改善箇所説明図

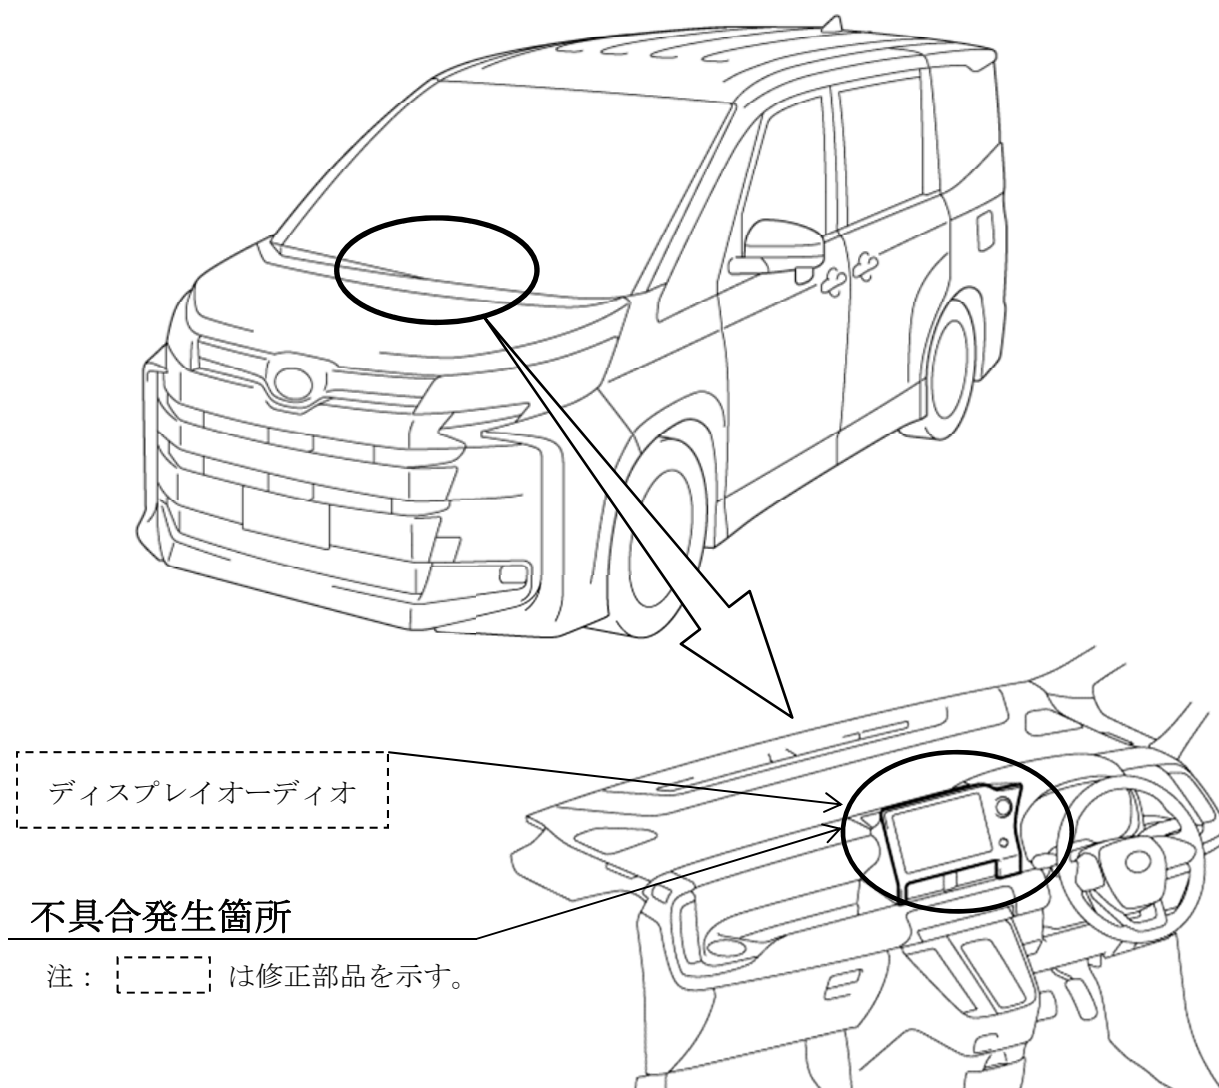
ディスプレイオーディオにおいて、制御プログラムが不適切なため、シフト操作もしくは車速入力時に画面表示の切替え指示が正しくされない場合がある。そのため、走行開始後も意図せず動画（テレビ映像等）が表示されたままとなるおそれがある。

全車両、ディスプレイオーディオの制御プログラムを対策仕様に修正する。

識別：改善済車両は、ディスプレイオーディオの設定画面に表示されるプログラムのバージョンが「1162」以上であることにより識別する。
